柏崎刈羽原子力発電所 5 号機および 6 号機耐震安全性評価報告書における
記載の主な誤りについて

参図-7.2.20 炉内構造物水平方向
最大応答加速度（NS 方向）

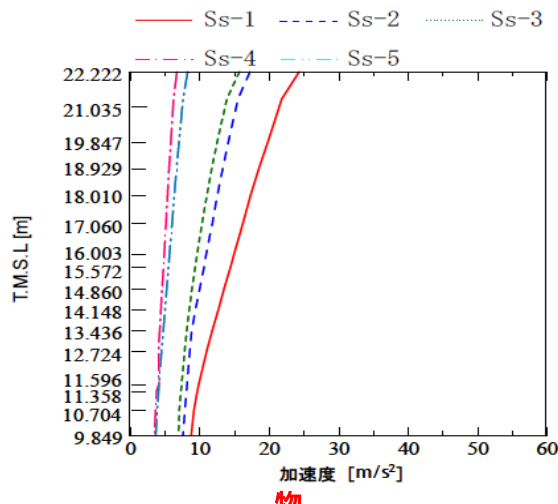
グラフタイトル「炉内構造物水平方向最大応答加速度（NS 方向）」と記載すべきところ
を「炉内構造水平方向最大応答加速度（NS 方向）」と記載した。

参図-7.2.23 炉心シュラウド鉛直方向
最大応答加速度

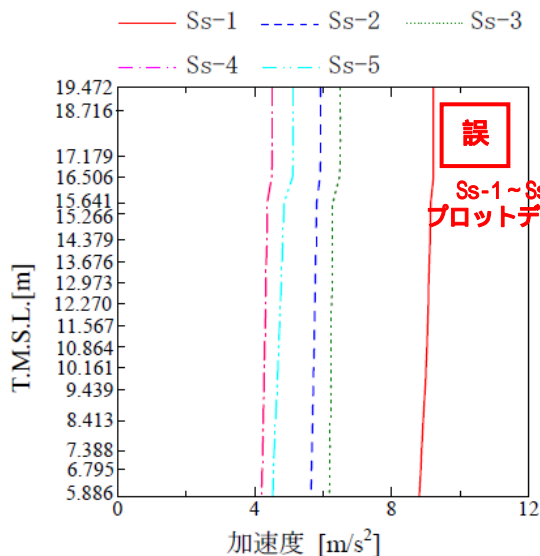
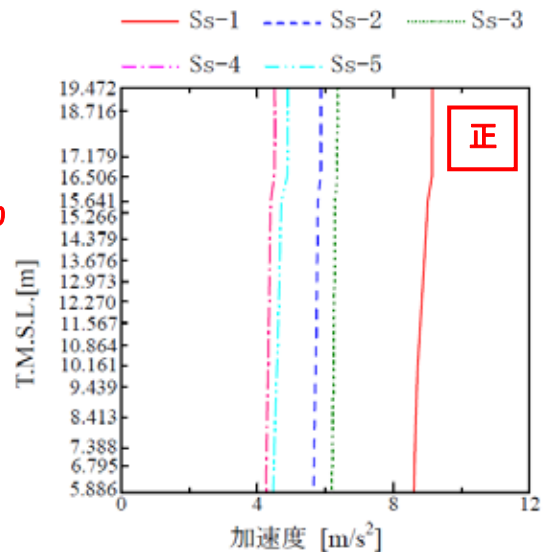
炉心シュラウド鉛直方向最大応答加速度のグラフ作成に当たり、プロットデータが誤って
いた。なお、耐震安全性評価そのものに当該グラフは使用していない。

第 6.3.1-14 図 最大応答加速度 (EW 方向)

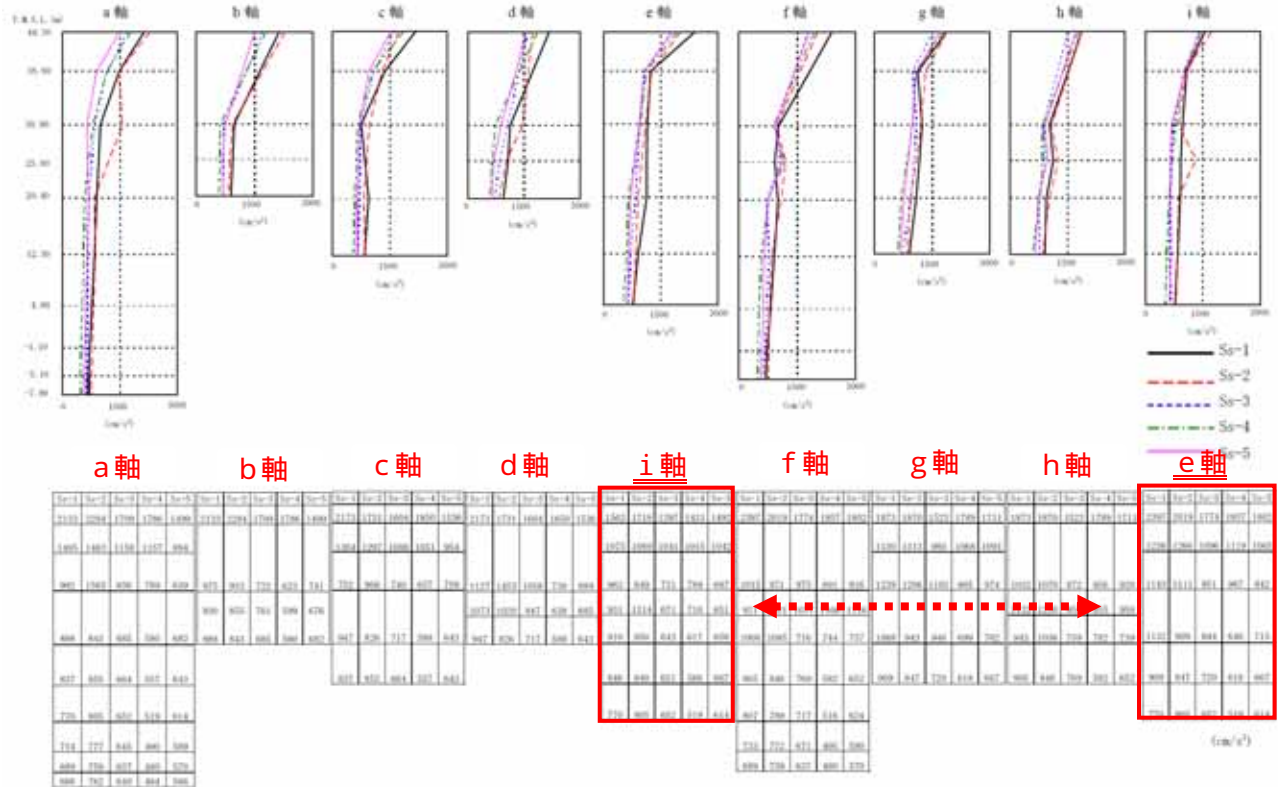
タービン建屋の最大応答加速度図において、各質点の最大応答加速度を記載した表の記載位置が2つの軸で逆になっていた。

最大応答加速度のグラフと対応する数値を記載した表において、誤ってe軸とi軸を逆に配置
